Processo nº 2090.01.0004832/2026-60

Assunto: Encaminha sugestão de arquivamento

DESPACHO

Em 30/07/2025, foi formalizado na Unidade Regional de Regularização Ambiental Jequitinhonha (URA JEQ) via Sistema de Licenciamento Ambiental – SLA (Ecossistema) o Processo Administrativo nº 27722/2025, em nome do empreendimento Jequitinhonha 2, empresa RTB Geologia e Mineração LTDA., enquadrado na modalidade de Licenciamento Ambiental Simplificado – LAS/RAS, tendo como atividade prevista a Extração de areia e cascalho para utilização imediata na construção civil, com produção bruta estimada em 8.000 m³/ano, na zona rural do município de Jequitinhonha/ MG.

Figura 4. Resposta a Informação complementar nº 10 .Fonte: Documento “Cumprimento de todas as Exigência” processo SLA 27722/2025.

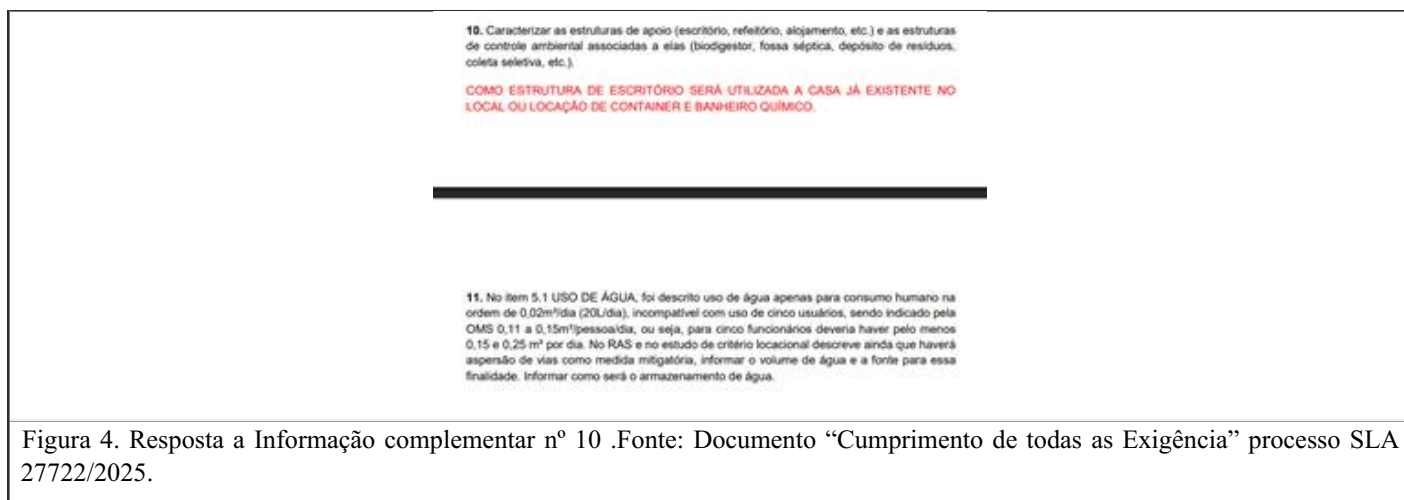
IC nº 10: Caracterizar as estruturas de apoio (escritório, refeitório, alojamento, etc.) e as estruturas de controle ambiental associadas a elas (biodigestor, fossa séptica, depósito de resíduos, coleta seletiva, etc.).

A informação prestada é genérica e não é conclusiva. Não foi apresentada caracterização técnica das estruturas de apoio (escritório, refeitório, alojamento, entre outras), tampouco das estruturas de controle ambiental associadas, como sistemas de tratamento de efluentes sanitários, gerenciamento de resíduos sólidos ou demais medidas pertinentes. Dessa forma, permanecem pendentes as informações necessárias à adequada avaliação das condições operacionais e ambientais do empreendimento.

Figura 7. Resposta a Informação complementar nº 14 .Fonte: Documento “Cumprimento de todas as Exigência” processo SLA 27722/2025.

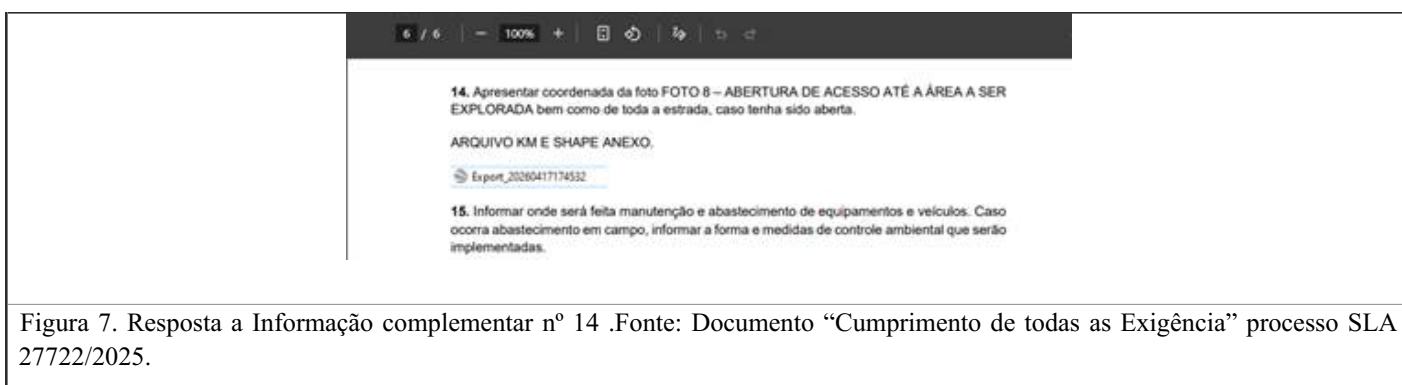
IC nº 14: Apresentar coordenada da foto FOTO 8 – ABERTURA DE ACESSO ATÉ A ÁREA A SER EXPLORADA bem como de toda a estrada, caso tenha sido aberta.

O arquivo indicado na resposta contém apenas a imagem de um arquivo, não sendo possível verificar a correspondência entre as coordenadas apresentadas e os registros fotográficos, tampouco a adequada identificação dos pontos solicitados, incluindo a localização da FOTO 8 – Abertura de acesso até a área a ser explorada. Dessa forma, permanecem pendentes a comprovação espacial e documental das intervenções realizadas ou previstas ao longo da via de acesso.
